Dodatek č. 2

Smluvní strany tímto prohlašují, že dne 9.7.2020 uzavřeli smlouvu o dílo, jejímž předmětem je provedení stavebních prací na veřejné zakázce s názvem: „**III/00312 – Čestlice – okr. kř. II/101 Říčany, I. etapa (km 0,690-3,290)**“ (dál jen „**Smlouva o dílo**“). Na základě dohody smluvních stran a ve vazbě na čl. XV. odst. 14.1 Smlouvy o dílo, uzavírají smluvní strany tento dodatek č. 1 ke Smlouvě o dílo (dále jen „**Dodatek č. 2**“).

Změnový list

Iniciátor změny: **státní správa - Silniční správní úřad, Odbor dopravy MÚ v Říčanech**

Číslo výkresu 100000000	Stavba TP65 - DOPRAVNÍ ZNAČENÍ	Objekt Dopravní značení	SEDO DOPRAVNÍ ZNAČENÍ
STAVEB			
Název Nupolky 11000312 - oprava povrchu komunikace			Číslo 100000000
Datum Návrh DIO, termín 27.07. - 31.08.2024			Objekt 100000000
			Prův.

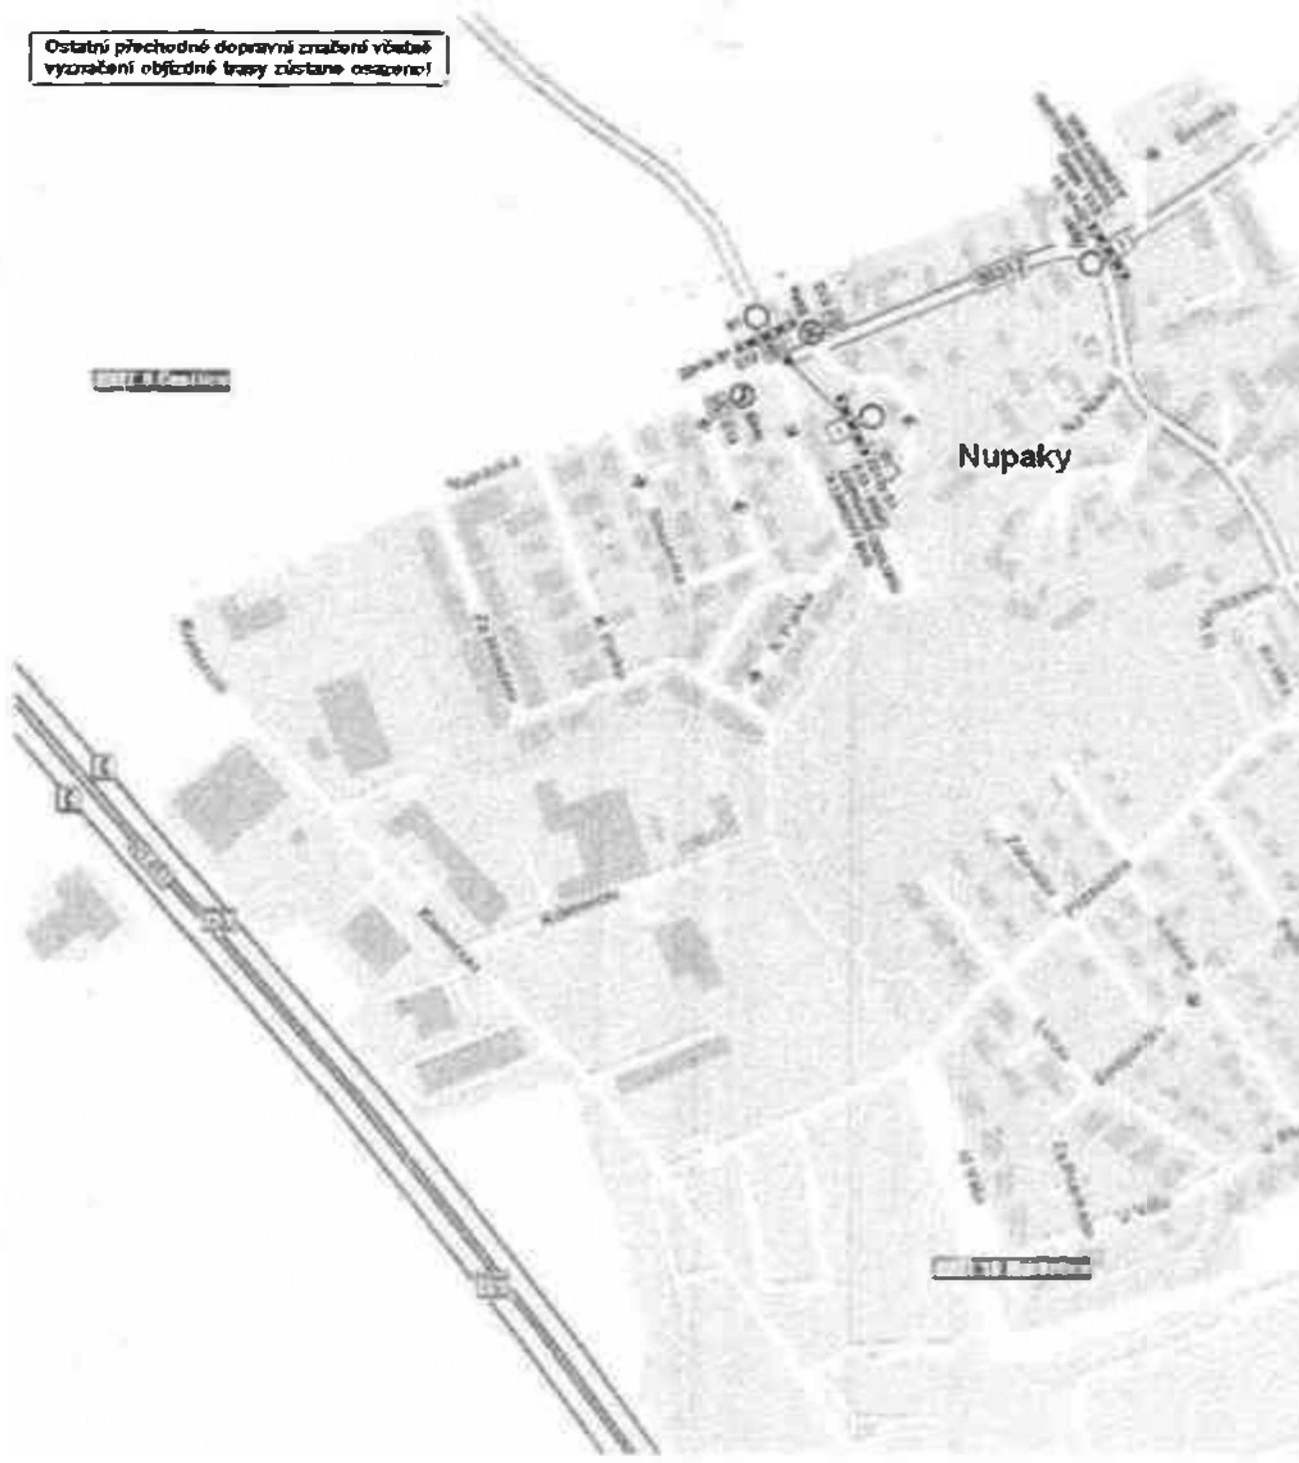
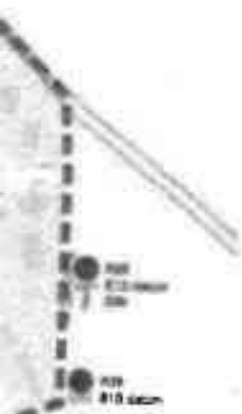
Předmětem změny je naprosto jiné dopravně-inženýrské opatření (DIO) použité pro rekonstrukci silnice. Zadávací dokumentace předpokládala postupnou rekonstrukci při použití 3 dílčích uzavírek. Etapy 1, 2 a 3. Doby uzavírek 1měsíc +1,5 měsíce + 1,5 měsíce, celkem 4 měsíce tj. 120dnů.

Skutečnost je jiná. Došlo k úplné uzavírce celé trasy na dobu 70dnů od 27.7.2020 do 4.10.2020. Od 25.7.2020 bylo provizorní DZ doplněno a značky zákazu stání v Nupacích a od 1.9.o další značky umožňující autobusovou dopravu v Nupacích.

Uzavírky silničních komunikací povoluje místně příslušný Silniční správní úřad. V tomto případě Odbor dopravy MÚ v Říčanech. Ten rozhodl tak, jak je výše popsáno. Viz přílohy č.8, 9 a 10 (Rozhodnutí o uzavírce, Stanovení přechodné úpravy a Návrh DIO).

úsek uzavírky:	dle předloženého návrhu – viz DIO
termín uzavírky:	27.7.2020 – 4.10.2020
důvod uzavírky:	oprava povrchu komunikace
objezdná trasa:	III/00312, III/00311, II/101, III/00313, III/00312
autobusová doprava:	dle opatření ROPID
investor stavby:	Krajská správa a údržba silnic SK, Zborovská 11, 150 21 Praha 5
dodavatel stavby:	STRABAG a.s., Kačírkova 982/4, Praha 5 – Jinonice
IČ:	251 81 670
zodpovědná osoba:	Ladislav Moravec
tel. :	
dodavatel DZ:	SEDOZ DZ s.r.o., Primátorská 296/38, Praha – Libeň

na silnici III/00312, III/00311, 0/101, III/00313 a místních komunikacích dle DIO z důvodu provádění stavebních prací – oprava povrchu komunikace silnice III/00312

C.2f - KOORDINAČNÍ SITUAČNÍ VÝKRES - ČÁST F
M 1:500

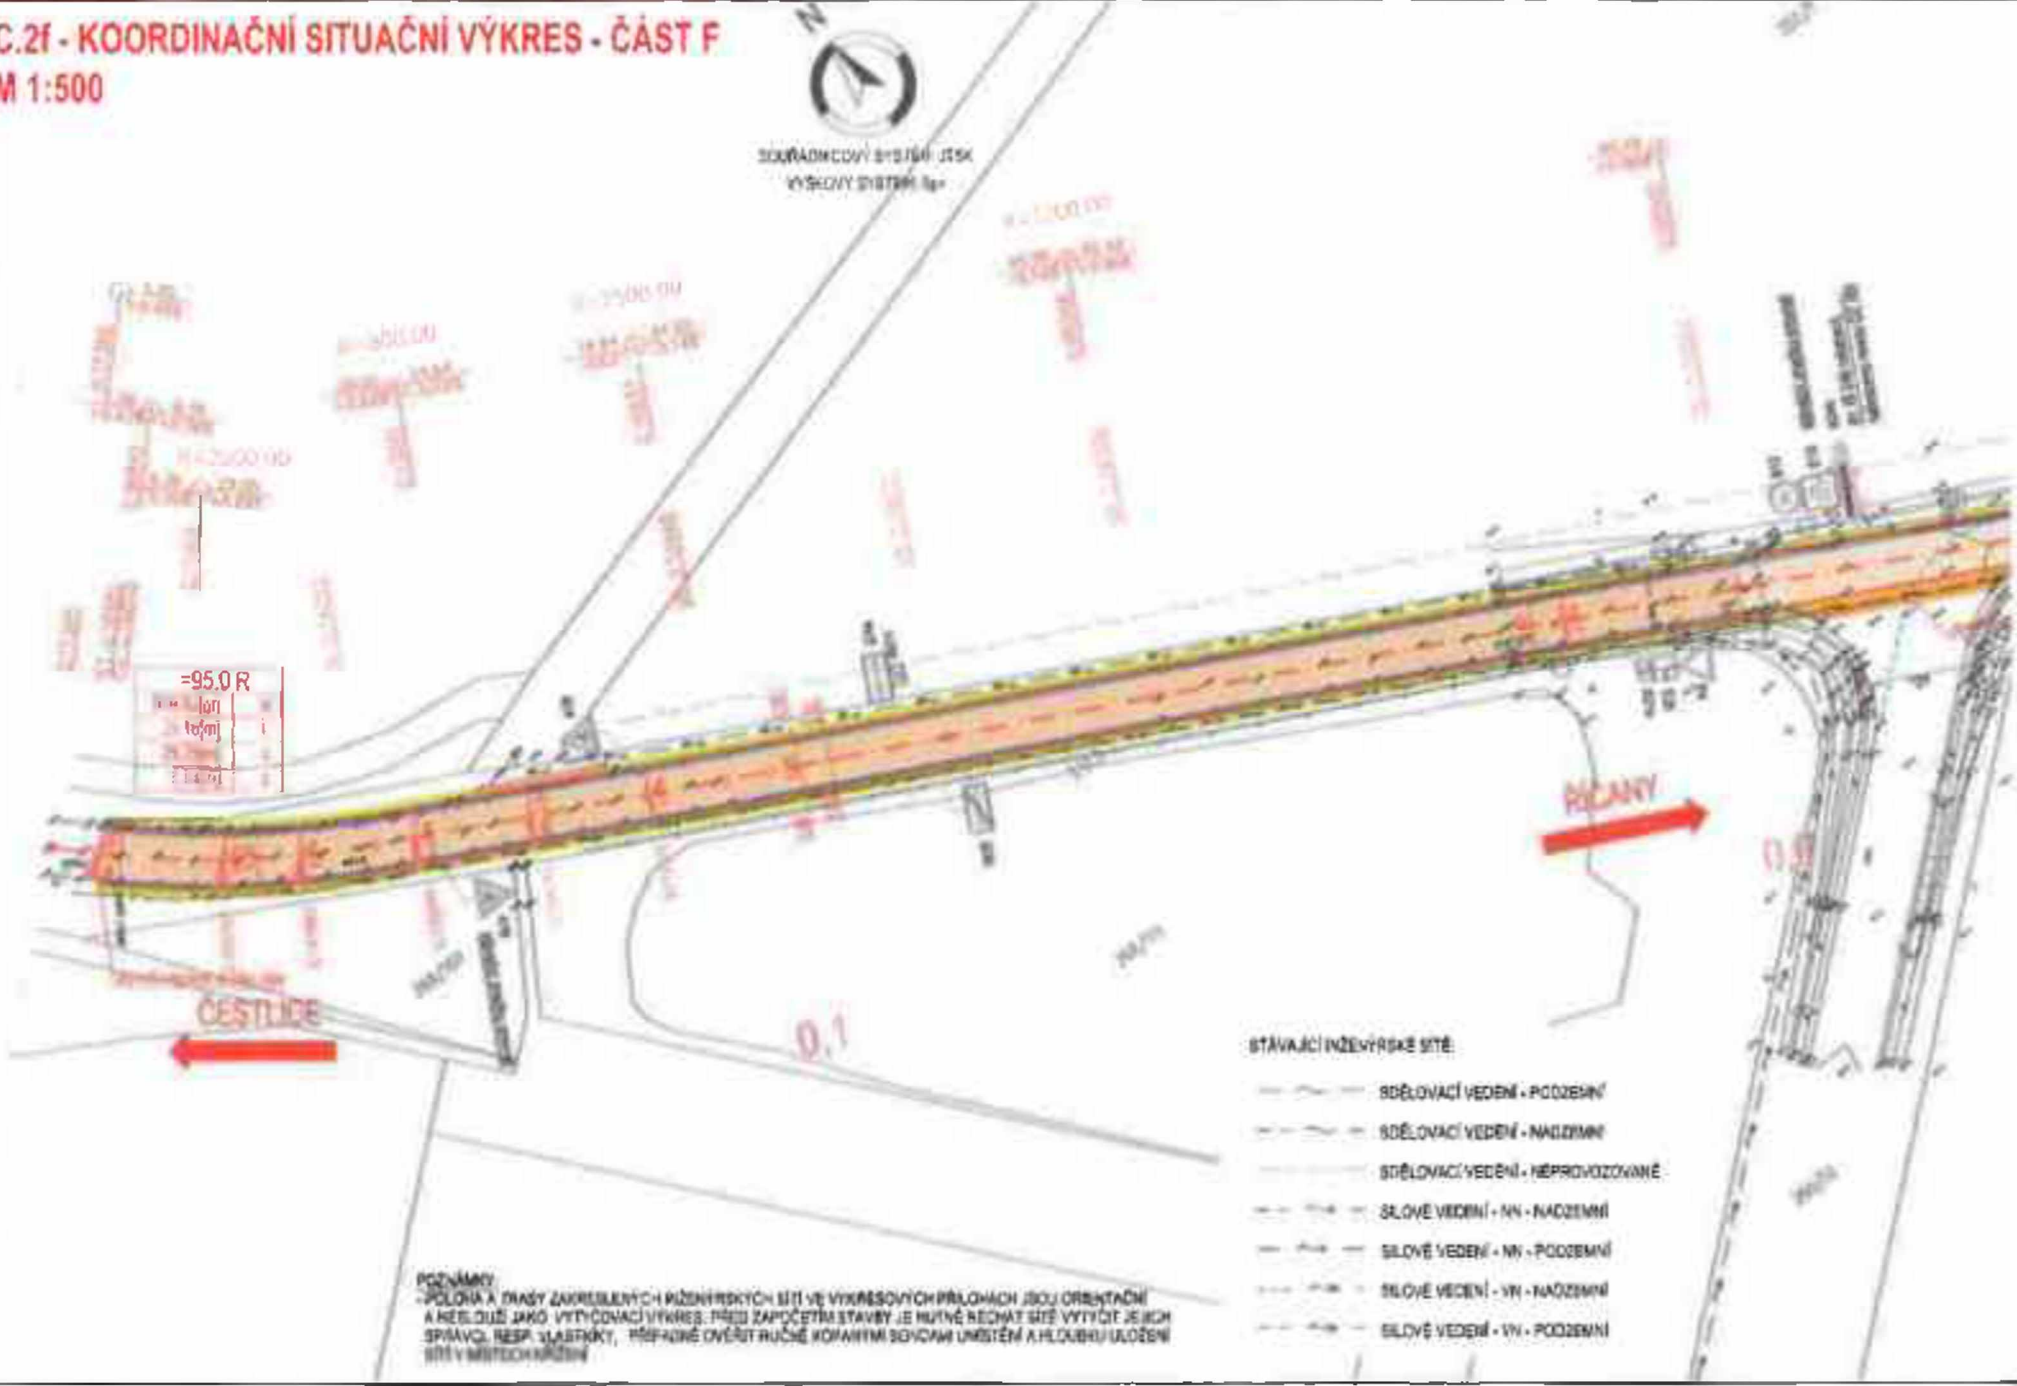
Předmětem změny je přesunutí z.ú. opravovaného úseku z km 0,675 na km 0,505. Tím dochází k prodloužení opravovaného úseku silnice III/00312 o 170m. Popsaná změna bude obsažena v DSPS.

O změnu (rozšíření kontraktu) požádal objednatel dopisem ze dne 4.9.2020 (viz příloha č.8). Učinil tak na základě špatného stavebně-technického stavu inkriminovaného úseku komunikace III/00312.
